Wyjaśnienie treści specyfikacji warunków zamówienia (SWZ)

W odpowiedzi na wnioski o wyjaśnienie treści specyfikacji istotnych warunków zamówienia w postępowaniu o udzielenie zamówienia publicznego, prowadzonym w trybie przetargu nieograniczonym, którego przedmiotem jest **budowa budynku przedszkola publicznego w mieście Ząbki – w ramach Rządowego Funduszu Polski Ład: Program Inwestycji Strategicznych**, Zamawiający – Miasto Ząbki, działając na podstawie art. 135 ust. 6 ustawy z dnia 11 września 2019 r. – Prawo zamówień publicznych (t.j. Dz. U. z 2022 poz. 1710) udostępnia poniżej treść zapytań wraz z wyjaśnieniami.

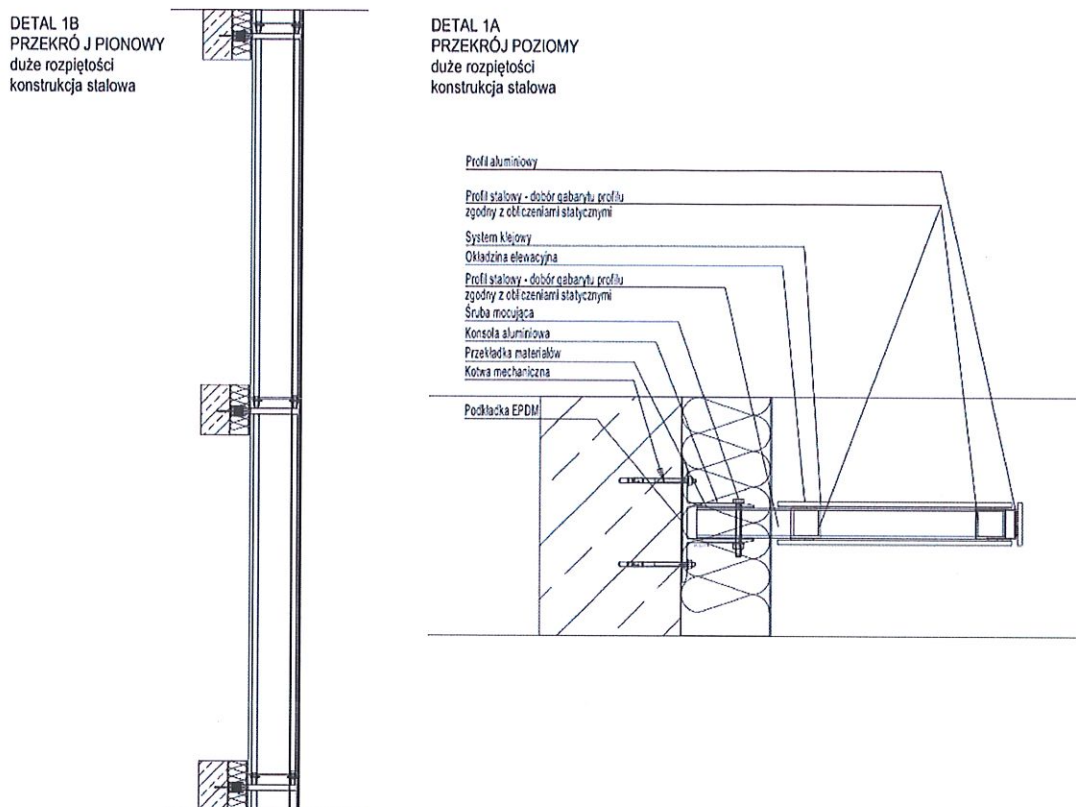
Prosimy o rozszerzenie opisu, specyfikację dla lameli elewacyjnych. tj. z jakiego materiału są wykonane na jakiej podkonstrukcji lub przykład jakiegoś rozwiązania systemowego.

Zamawiający poniżej przedstawia przekrój lameli wraz z wykazem materiałów oraz podkonstrukcji.
